CAAC 适 航 指 令

编号: CAD2010-A340-03

- 一. 标题: 排气装置-反推作动门-更换
- 二. 适用范围:

空客A340,型号为-211,-212,-213,-311,-312和-313,所有生产序列号飞机。

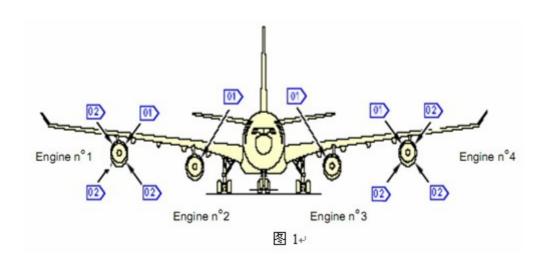
研究同时表明每架飞机上安装的16个反推枢轴门中的10个可能受到影响,它们是:

- -外侧发动机(1和4号):每个发动机的所有4个枢轴门。
- -内侧发动机(2和3号):每个发动机的上部内侧枢轴门。

为了加强反推的锁紧装置,本指令要求在10个关键的反推枢轴门上 安装一个新的经过改装的主锁和一个新的作动器。

- 4.1 不晚于2011年2月28日,对下图1中标识为 的发动机的上部内侧反推枢轴门,执行本指令4.3中要求的措施。
- 4.2 不晚于2012年12月31日,对下图1中标识为 12 的1号和4号发动机的上部外侧反推枢轴门以及1号和4号发动机下部反推枢轴门(内侧和外侧),执行本指令4.3中要求的措施。
- 4.3 根据空客服务通告(SB)A340-78-4037的说明更换主锁,和根据空客服务通告SBA340-78-4038拆除安装的垫片和更换作动器。
